Vysvětlení / změna / doplnění zadávací dokumentace č. 6

Veřejná zakázka: Vybudování přírodovědecké expozice a návštěvnického centra pro inovativní prezentaci přírodního dědictví Muzea východních Čech v Hradci Králové, Centrální krajský depozitář – SP

Název **Královéhradecký kraj**

Dotaz č. 6/26 (12/1): PR1 – protipožární roleta

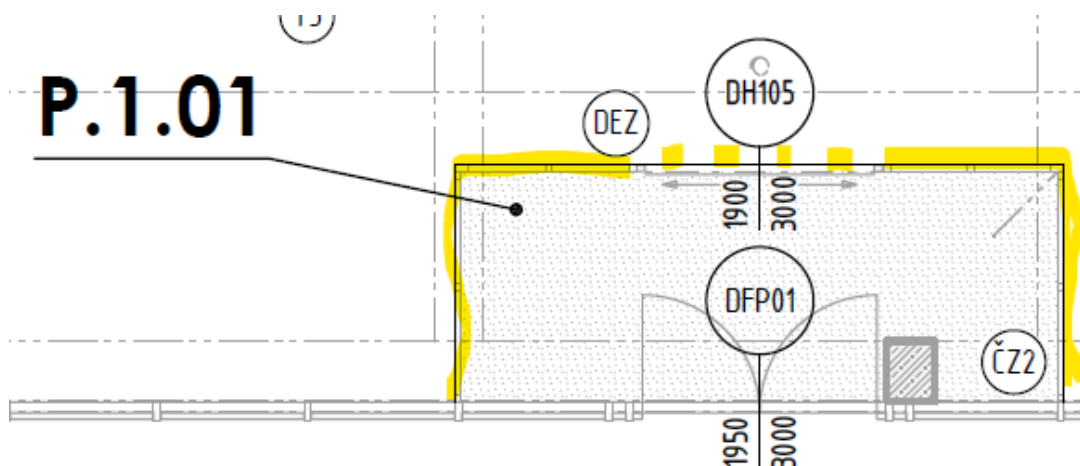
Ve výpisu prvků je uvedeno 12 ks

Ve výkaze výměr celkem 15 ks.

Žádáme o prověření a případně opravení.

Odpověď č. 6/26 (12/1): Reakci a úprava viz DI č. 5.

Č. m.: P.1.02; 41,49

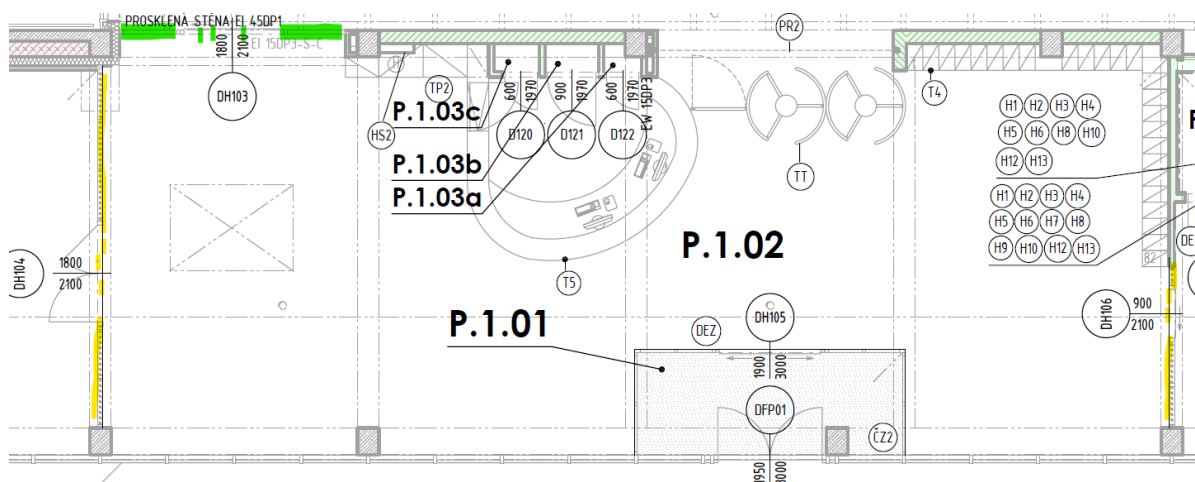
Dotaz č. 6/28 (12/3): Celoprosklené příčky – výkaz výměr NC (pol.č.36)

Žádáme o opřesnění, zda v položce jsou uvedeny pouze **žlutě** označené stěny nebo i **zeleně** (jiná tloušťka stěny).

Odpověď č. 6/28 (12/3): V této položce byla započtena i zeleně označená příčka. Jelikož jsou stěny jiných tloušťek + jedna je vč. PO, položka upravena a rozdělena na dvě.
